# SAILOR

Service Information No. 111  
Kundendienst-Mitteilung No.  
Service Information No.  
Información de servicio No.  
Servicemeddelelse No.

December 1986

Vedr.: Indførelse af Pre-key tid i SAILOR ARQ H1240

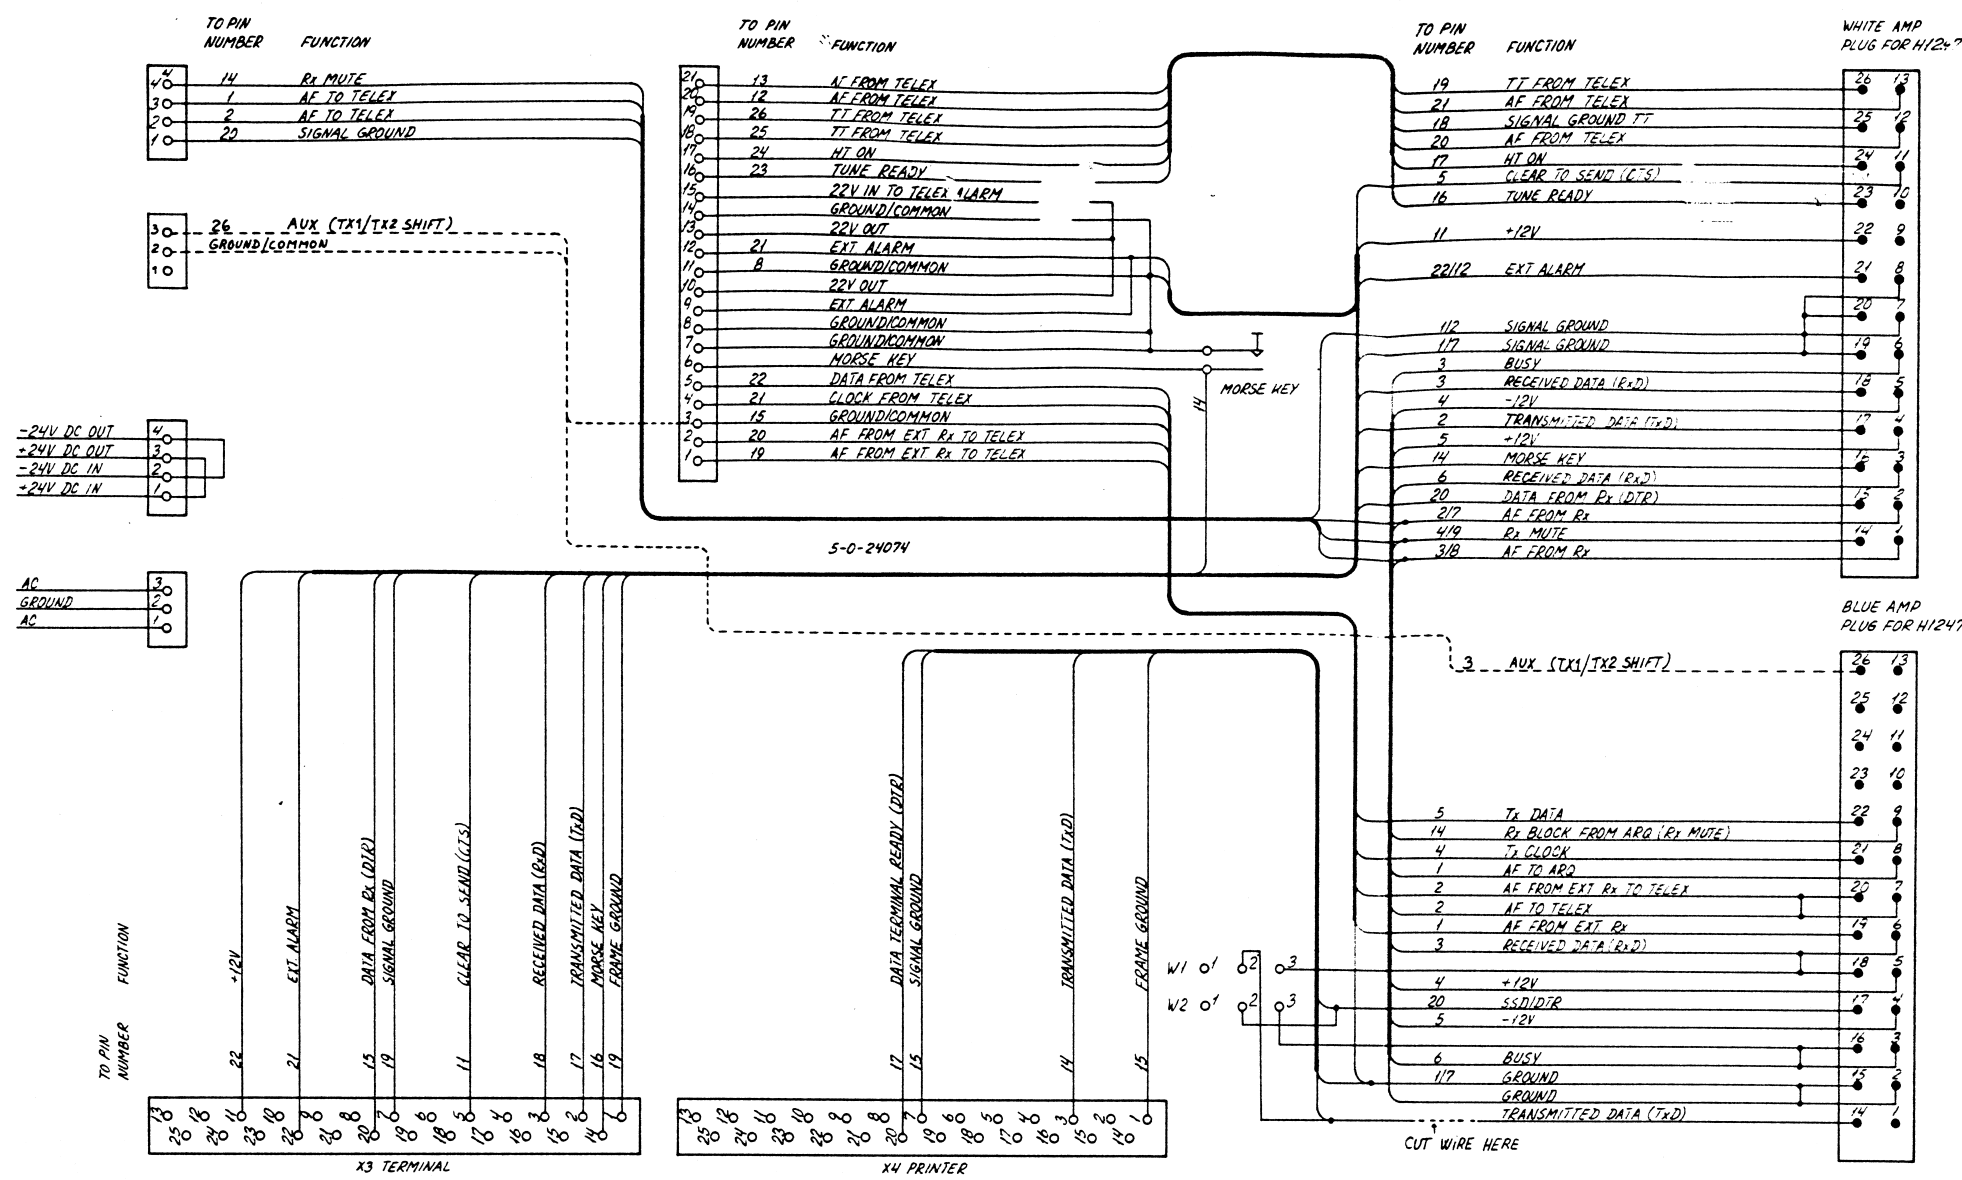
Connection Board SAILOR H1233, TT from telex, til SAILOR ARQ H1240, TX-key.

Forbindelseskablet mellem SAILOR ARQ H1240 og Connection Box SAILOR H1247 er ændret i stikket x2 H1240, så TT from Telex i Connection Box SAILOR H1247 er forbundet til SAILOR ARQ H1240 TX-key.

Dette vil være tilfældet, når SAILOR Program 1000/B, 400W, er monteret med en exciter med et serienummer større end 316994.

① MAIN SCHEMATIC DIAGRAM FOR CONNECTION BOX H1247

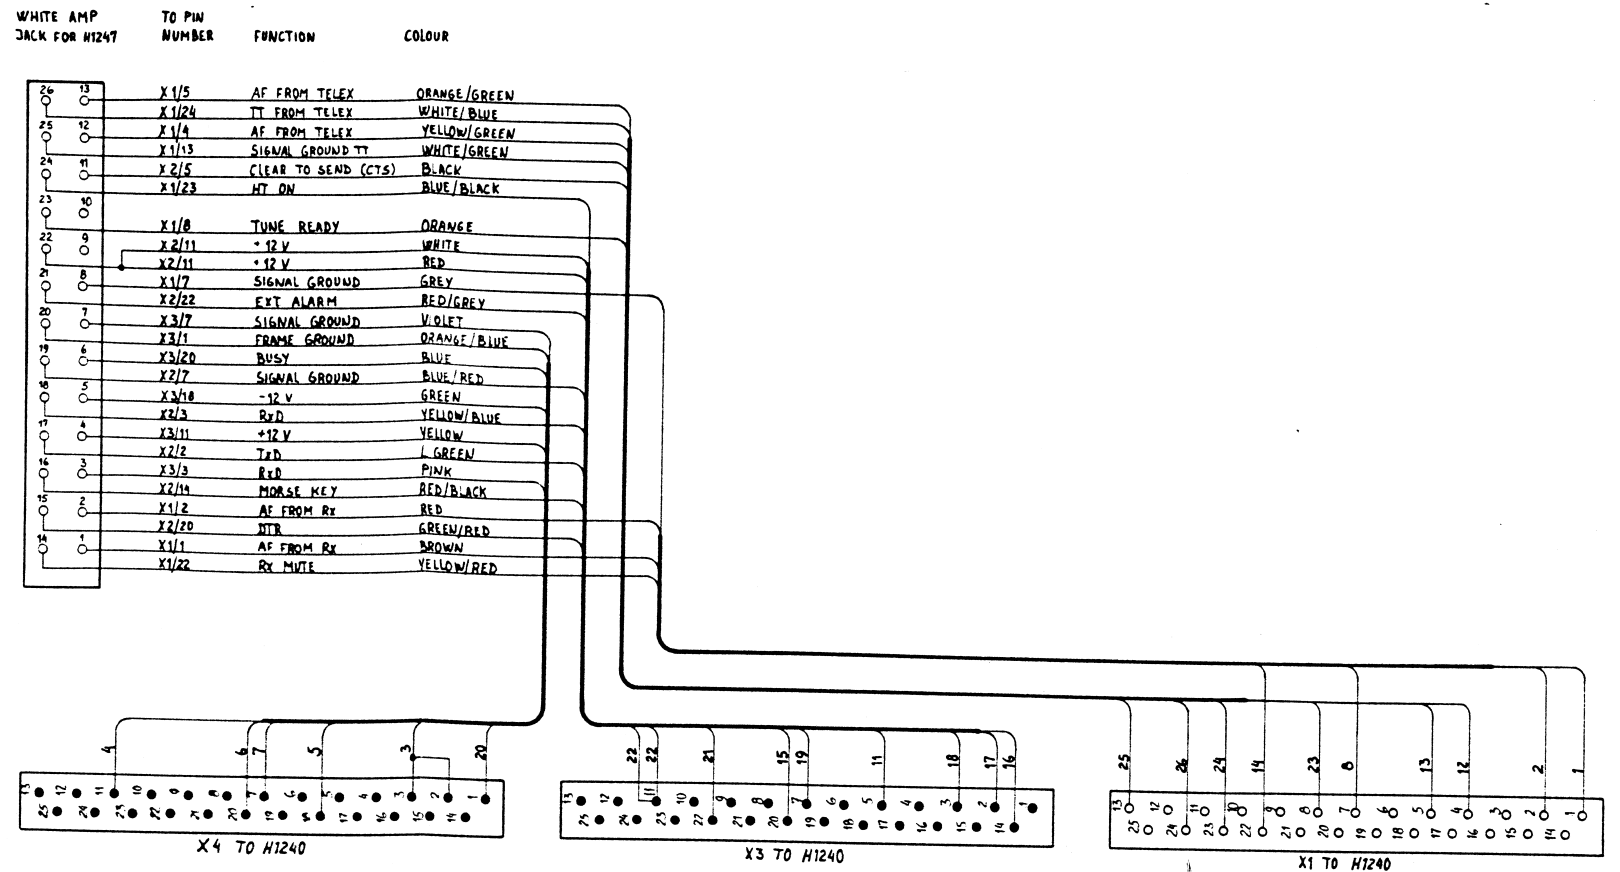
Forbindelseskablet mellem SAILOR ARQ H1240 og Connection Box SAILOR H1247 er ændret i stikket x2 H1240, så TT from Telex i Connection Box SAILOR H1247 er forbundet til SAILOR ARQ H1240 TX-key. *pin 5*
